Autorité environnementale

**Avis délibéré de l’Autorité environnementale
sur la ligne 15 ouest du Grand Paris express
reliant Pont de Sèvres à Saint-Denis-Pleyel
(92, 93)**

Actualisation de l’avis n°2018-28

n°Ae : 2020-65

Figure 2 : Principales modifications apportées au projet sur le secteur de La Défense. Le tracé initial de la ligne est en bleu ; le tracé modifié est en violet. Source : pièce A2

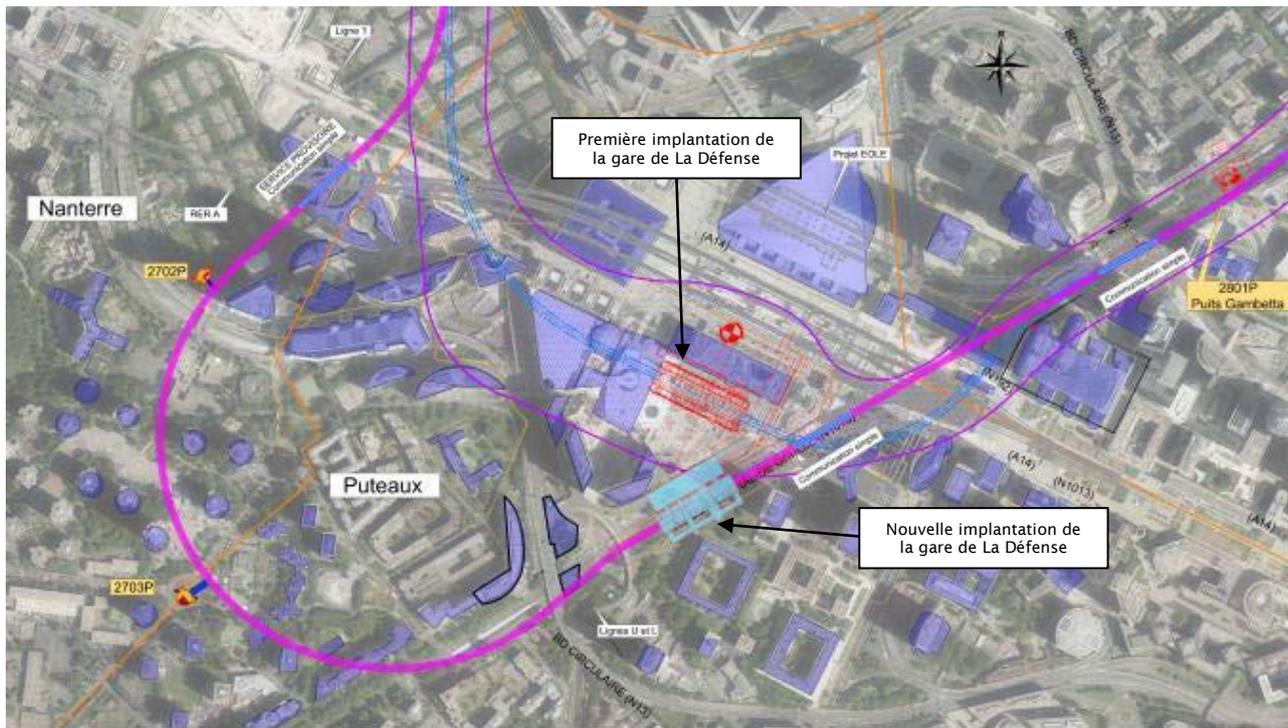
Le nouvel emplacement de la gare de La Défense se trouve sous la RN 1013 (Avenue du Général de Gaulle). Le secteur d'implantation de la gare comprend plusieurs voies parallèles reliant la « Rose de Cherbourg » à La Défense : la RN 1013, des contre-allées de part et d'autre, des voiries partiellement désaffectées. L'implantation de la gare et le tracé de la ligne sont très contraints par les réseaux existants et les fondations de plusieurs bâtiments de grande hauteur.

D'une profondeur de 40 mètres, la gare comprend deux accès distincts, Esplanade de La Défense et Rose de Cherbourg avec une émergence à la hauteur de la bretelle réaménagée en promenade suspendue (visible sur la figure 3). Le programme de dévoiement des réseaux est conçu autant que possible en cohérence avec la conception des espaces publics. La gare permet donc la desserte d'un nouveau quartier en mutation et est plus proche du centre de Puteaux, mais la correspondance avec les autres lignes de métro, notamment en direction de Paris, sera plus longue.

Le nouveau tracé du tunnel, long de 1,2 km, a été conçu pour relier les gares de Nanterre-La Folie et de La Défense de manière à limiter les temps de parcours et à respecter la vitesse de projet, en tenant compte des contraintes géologiques. Il nécessite deux ouvrages annexes supplémentaires (OA 2702 P – Cimetière de Puteaux ; OA 2703 P – Avenue Pablo Picasso).

Figure 4 : Projections 3D des emplacements des deux nouveaux ouvrages annexes. Source : pièce A2

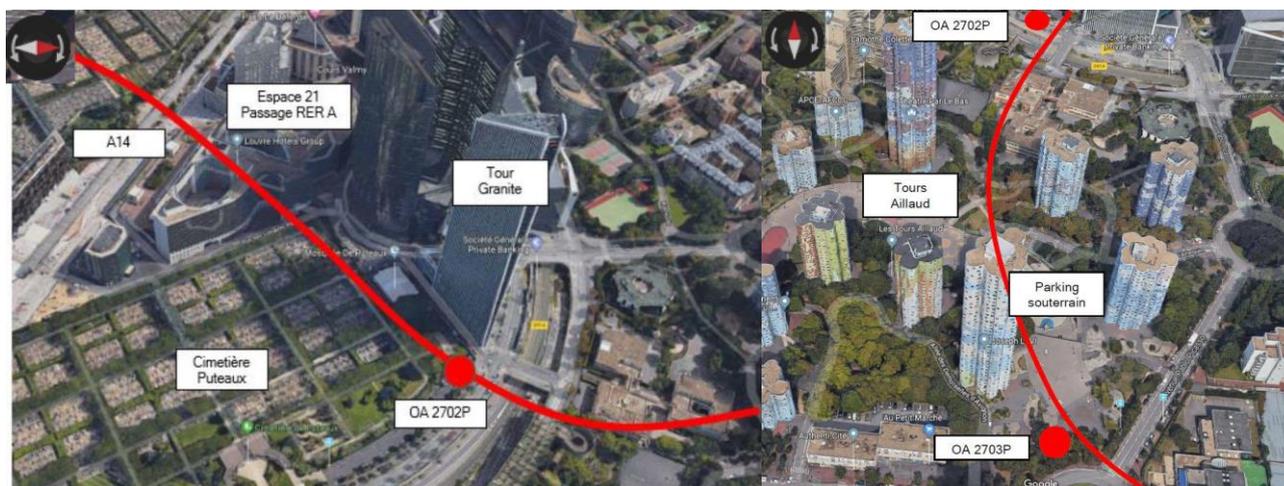
En exploitation, les deux nouveaux ouvrages annexes sont présentés comme engendrant un impact visuel modéré.

Une analyse de la faisabilité d'infiltration des eaux pluviales est fournie pour les deux nouveaux ouvrages annexes, mais retient dans les deux cas l'option de rejets au réseau. Pour la gare de La Défense, un nota précise que « *les données sont issues de l'avant-projet de 2018 pour l'ancien site mais restent globalement valables pour le nouveau site qui présente des caractéristiques similaires en terme d'imperméabilisation* ».

Figure 5 : Programmation de la ZAC des Groues au niveau de l'arrière-gare de Nanterre-La Folie. Source : compléments adressés aux rapporteurs. L'Ae relève que le maître d'ouvrage de la ZAC maintient une programmation de logements le long des voies ferrées, en dépit des impacts sonores prévisibles.

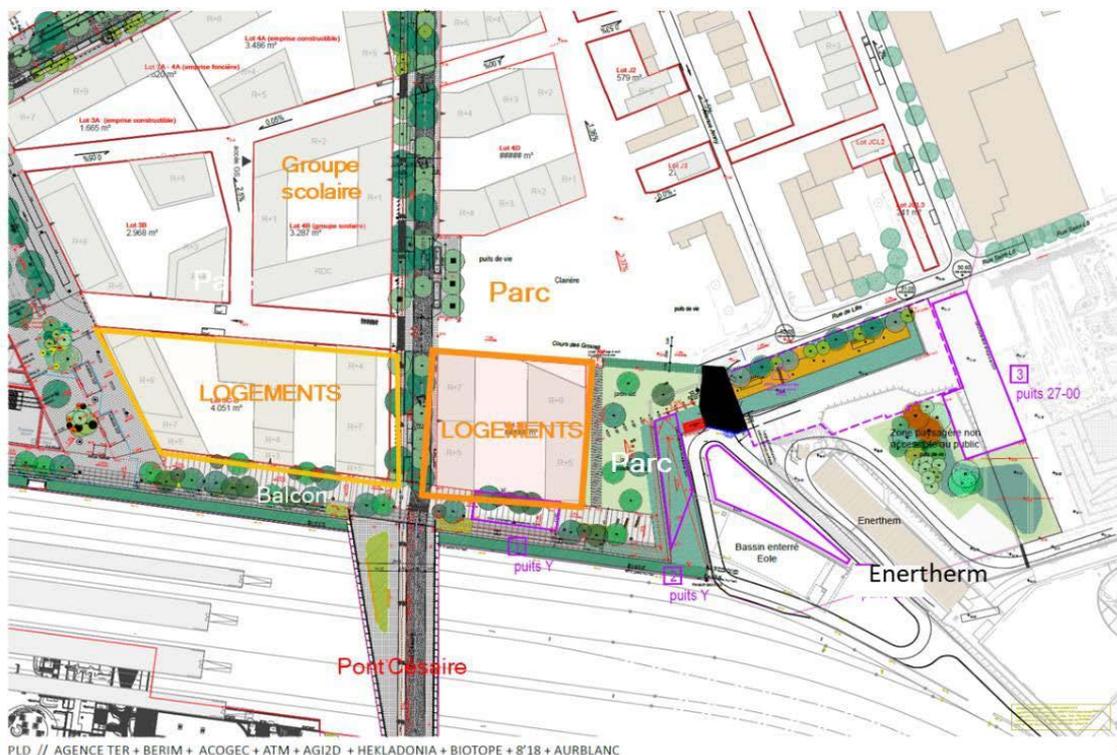
La ZAC sera progressivement livrée entre 2025 et 2032. Les travaux coïncident avec ceux de la construction de la gare et de l'arrière-gare qui débiteront en 2023-2024. Comme pour le secteur de la Rose de Cherbourg, Paris La Défense et la SGP travaillent en étroite collaboration tant sur la conception de leurs aménagements respectifs que pour la coordination des travaux. Des compléments adressés aux rapporteurs précisent en outre qu'« *un projet immobilier mixte est développé par Paris La Défense en imbrication avec la gare de Nanterre-La Folie* ». Les volumes indicatifs sont schématisés, mais aucune information n'est fournie concernant sa programmation.

Le dossier devrait comporter les données à jour, complètes et précises sur l'ensemble des projets urbains, en interaction avec les aménagements de la ligne. Ceci vaut également pour Bécon-les-Bruyères, autre secteur sur lequel des modifications sont prévues. Il a aussi été indiqué aux rapporteurs que les surcoûts pour la gare de Nanterre-La Boule étaient liés à son insertion dans le bâti urbain existant, sans que l'étude d'impact n'explique les évolutions sur ce secteur.

Elle recommande par ailleurs de reconsidérer la programmation de la ZAC des Groues en tenant compte du bruit ferroviaire en phase d'exploitation et, si elle était maintenue, de ne livrer les logements qu'à l'issue des travaux de la gare.
